**AVIS RELATIF À LA PROTECTION
CONTRE LES EVENTUELS EFFETS NOCIFS ET NUISANCES
PROVOQUÉS PAR LES RAYONNEMENTS NON IONISANTS
GÉNÉRÉS PAR DES ANTENNES ÉMETTRICES STATIONNAIRES**

Commune : CHAUDFONTAINE - Exploitant : ORANGE

Référence exploitant : 058L1_1/ 30671L1_1/ 40671L1_1/ 50671L1_1

Rapport n° 384 / 2025

Figure 1 : Vue en plan des lieux de séjour et des points de contrôle

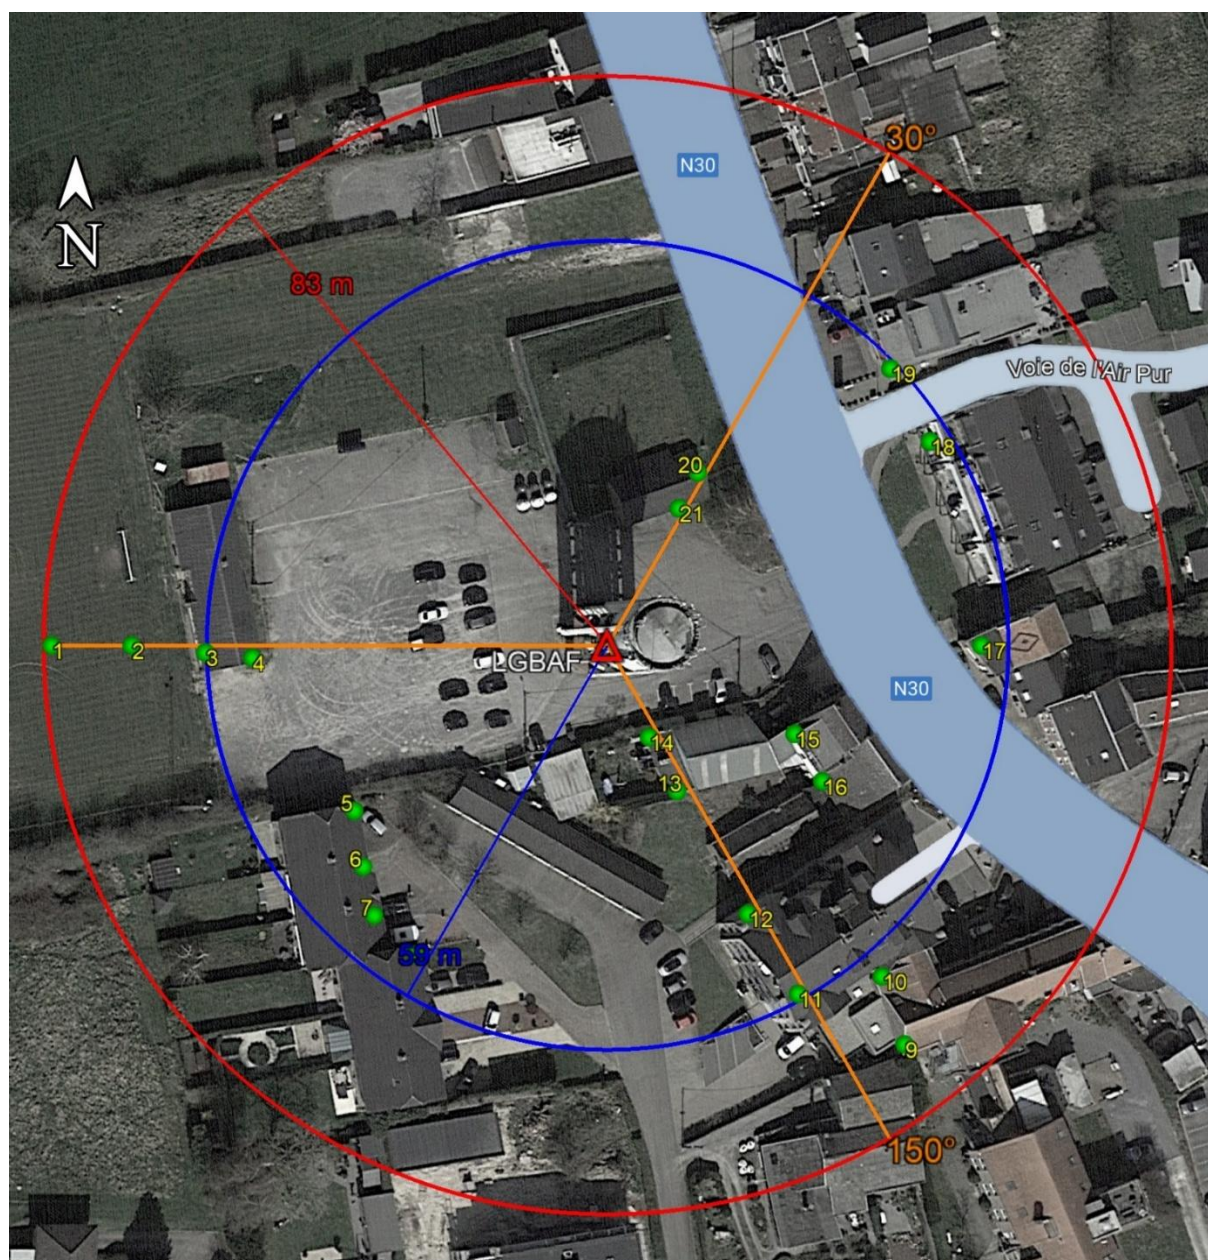
N° point de contrôle	LS	Atténuation (dB)	Indice d'exposition relatif à la limite par installation IE_i
9	LS9	3,0	0,087
11	LS11	3,0	0,080
1	LS1	0,0	0,072
10	LS9	3,0	0,047
12	LS11	3,0	0,044
2	LS1	0,0	0,043
18	LS18	3,0	0,033
3	LS3	3,0	0,023
16	LS16	3,0	0,022
19	LS19	3,0	0,021
4	LS3	3,0	0,019
21	LS20	3,0	0,018
15	LS15	3,0	0,015
5	LS5	3,0	0,014
13	LS13	3,0	0,014
14	LS13	3,0	0,013
20	LS20	3,0	0,013
6	LS6	3,0	0,012
7	LS7	3,0	0,009
17	LS17	3,0	0,008
8	LS8	3,0	0,007

En ce qui concerne les antennes de l'installation mentionnées dans le tableau 1, la distance maximale à laquelle la limite pourrait être atteinte, à l'extérieur, est égale à 79,4 m. S'il n'y a pas de LS à une distance inférieure, les antennes respectent forcément la limite d'immission.

Dans le cas des LS situés à l'intérieur des bâtiments, une atténuation d'obstacle est prise en compte et il en résulte que la distance maximale à laquelle la limite pourrait être atteinte se réduit à 56,2 m.

Les résultats de l'évaluation décrite au paragraphe 4 indiquent que les antennes émettrices stationnaires de l'installation faisant l'objet du présent avis ne produisent pas, dans un lieu de séjour, un rayonnement électromagnétique maximum supérieur aux limites fixées à l'article 4 du décret.

En conclusion, les antennes émettrices stationnaires faisant partie de l'installation référencée dans le paragraphe 2 et dont les caractéristiques techniques sont résumées dans le tableau 1 **respectent les limites d'immission** fixées à l'article 4 du décret du 8 décembre 2022 (M.B. du 16.12.2022) modifiant le décret du 3 avril 2009 relatif à la protection contre les éventuels effets nocifs et nuisances provoqués par les rayonnements non ionisants générés par des antennes émettrices stationnaires.

Figure 2 : Vue en plan des installations d'antennes dans un rayon de 300 mètres autour de l'installation faisant l'objet de la demande d'avis

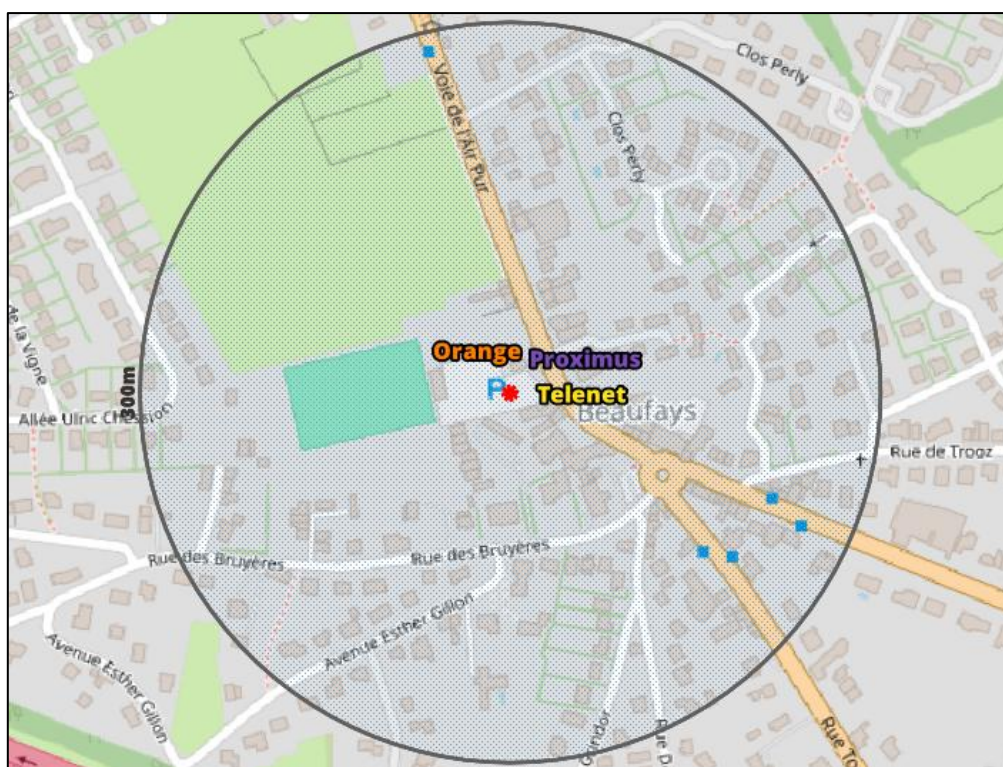
- a) il y a au plus 4 installations d'antennes émettrices stationnaires présentes dans la zone d'évaluation de 300 mètres de rayon représentée dans la figure 2, y inclus l'installation référencée dans le paragraphe 2 : la limite cumulative définie à l'article 4, §2 du décret est nécessairement respectée dans les lieux de séjour à l'intérieur de la zone d'évaluation de 300 mètres de rayon ;

- b) il y a exactement 5 installations d'antennes émettrices stationnaires présentes dans la zone d'évaluation de 300 mètres de rayon représentée dans la figure 2, y inclus l'installation référencée dans le paragraphe 2 et il existe, pour 3 ou 4 de ces installations, un avis attestant le respect de la limite abrogée de 3 V/m : la limite cumulative définie à l'article 4, §2 du décret est nécessairement respectée dans les lieux de séjour à l'intérieur de la zone d'évaluation de 300 mètres de rayon ;

- c) dans tous les autres cas, il a été vérifié que la limite cumulative définie à l'article 4, §2 du décret n'est pas dépassée dans les lieux de séjour sur base du nombre d'installations localisées dans la zone d'évaluation de 300 mètres de rayon représentée dans la figure 2, de leur localisation ainsi que des données inscrites dans la figure 1 et au paragraphe 4 du présent avis et dans les avis attestant le respect de la limite par installation ou de la limite abrogée de 3 V/m relatifs aux autres installations reprises dans la figure 2.

Compte tenu des considérations ci-dessus, il apparaît que l'intensité du rayonnement électromagnétique généré, dans les lieux de séjour situés dans un rayon de 300 mètres autour de l'installation référencée dans le paragraphe 2, par l'ensemble des antennes émettrices stationnaires de l'ensemble des exploitants du même site d'antennes émettrices stationnaires respecte la limite fixée à l'article 4, § 2 du décret.
